ИЗМЕНЕНИЯ, ПРИНЯТЫЕ К МЕЖГОСУДАРСТВЕННЫМ СТАНДАРТАМ

Изменение № 1 ГОСТ 32205—2013 Пружины рессорного подвешивания железнодорожного подвижного состава. Шкала эталонов микроструктур

Принято Межгосударственным советом по стандартизации, метрологии и сертификации (протокол № 119-П от 24.05.2019)

Ряд «Г» дополнить рисунками эталонов 27—33:

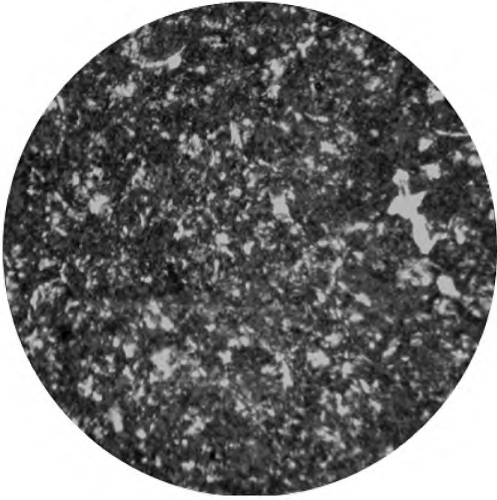
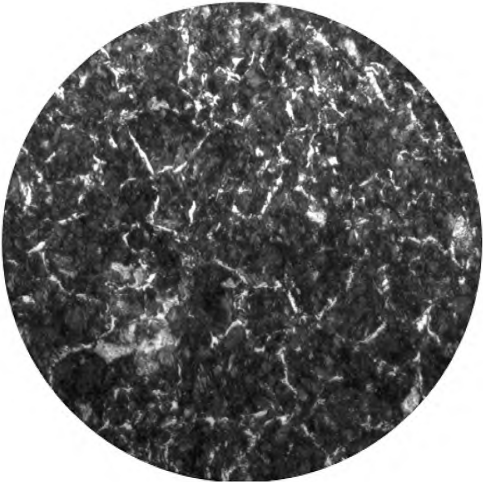
«	Эталон 27	Эталон 28

Эталон 29	Эталон 30

Эталон 31	Эталон 32

Эталон 33	
	».
